Opdrachtgever:	Omgevingsdienst IJsselland
Contactpersoon:	[REDACTED]
Telefoonnummer:	06-[REDACTED]
Mailadres:	[REDACTED]@odijsselland.nl
Datum adviesaanvraag:	3 oktober 2025, aangevuld 31 december 2025
Zaaknummer IJVI	Z/STH25/058153
Locatie:	Bezoensweg 5 IJhorst

Omschrijving adviesaanvraag:

Graag een beoordeling van de QuickScan op milieuonderdelen en het geluidrapport

Afbeelding 1.2: 7 nieuwe woningen

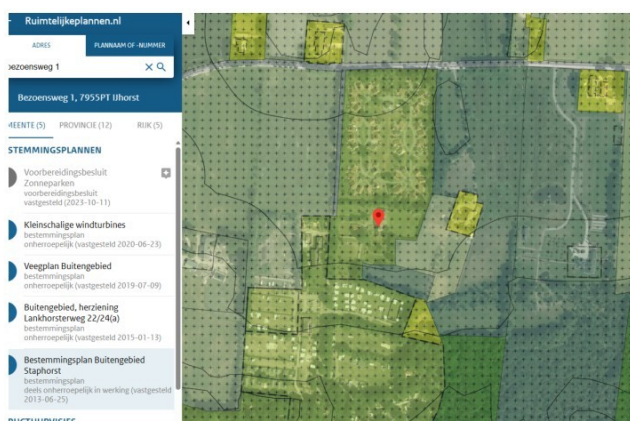
Om te voldoen aan de grenswaarden van het Omgevingsplan is er nog wat ruimte. Maar om ook te kunnen voldoen aan de 5 dB lagere richtwaarden van rustig buitengebied is de hoogte van 3,5 meter van de geluidwal wel nodig:

Wel is te zien dat de geluidbelasting meest bepalend is in de avond op de op dichtstbij het parkeerterrein gelegen woning W5:

En verder weg gelegen woningen een lagere geluidbelasting

Te zien is in het rapport dat de dichtst bij het parkeerterrein gesitueerde woning (W5) de hoogste geluidbelasting heeft. Verder weg gelegen woningen (W2 en W7) hebben in de maatgevende avond een 4 dB lagere geluid belasting.

Mogelijk is de hoogte 3,5 meter van de geluidwal alleen nodig in het middendeel ter hoogte van de woning W5 en is de geluidwal in noordelijke en zuidelijke richting iets af te vlakken, waardoor deze een wat “natuurlijker” verloop en aanzien krijgt.

Advies is om het akoestisch bureau te vragen enkele alternatieve hoogten van de geluidwal in het rekenmodel op te nemen en door te rekenen.

Bezoensweg 1 Deze woning ligt op ongeveer 60 meter van de toegangsweg.

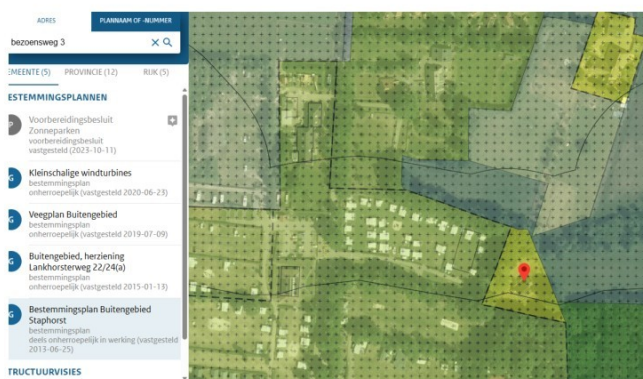
Met de aanleg van het parkeerterrein wordt voorzien in het autoluw maken van de camping. Auto's van campinggasten worden gedurende verblijf op het parkeerterrein geparkeerd en komen niet de camping op, behalve op de dag van aankomst en vertrek. Deze wijziging voorziet op zichzelf niet in toename van verkeer. Het plan voorziet wel nog in een beperkte uitbreiding van het recreatieterrein en aantal staanplaatsen aan zuidzijde. Maar het verkeer van en naar de camping zal hiermee nauwelijks toenemen. Ook is te zien dat de betreffende woningen op ruime afstand liggen van de weg: Zie afbeeldingen:

Mogelijk is de rijsnelheid op deze toegangsweg nog verder te begrenzen tot stapvoets rijden (10 km/uur). Dit meer uit oogpunt van verkeersveiligheid, omdat ook fietsers en voetgangers van en naar de camping en beide woningen gebruik maken deze weg. De weg is vrij smal. Zie bovenstaande foto SteetView.
